MIRT Verkenning CID Binckhorst

Nota van antwoord

Zienswijzen op de Notitie Reikwijdte en Detailniveau

Datum: 11 februari 2021

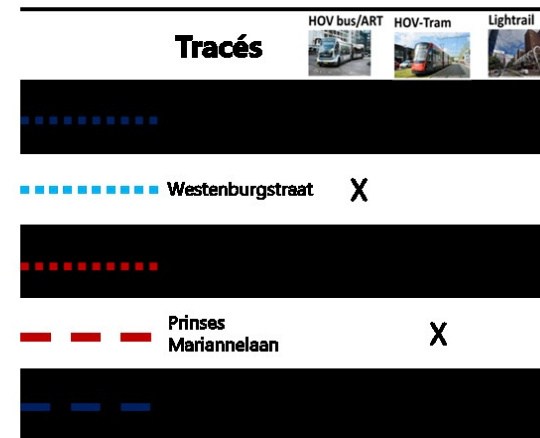
Tracé Maanweg en naar Rijswijk en Delft waren reeds benoemd in de NRD.

Tracé Pr. Mariannelaan is toegevoegd als faseringsalternatief.

Tracé Zonweg betreft een quick scan van een lightrail oplossing die mogelijk als volwaardig tracé toegevoegd wordt aan het onderzoek.
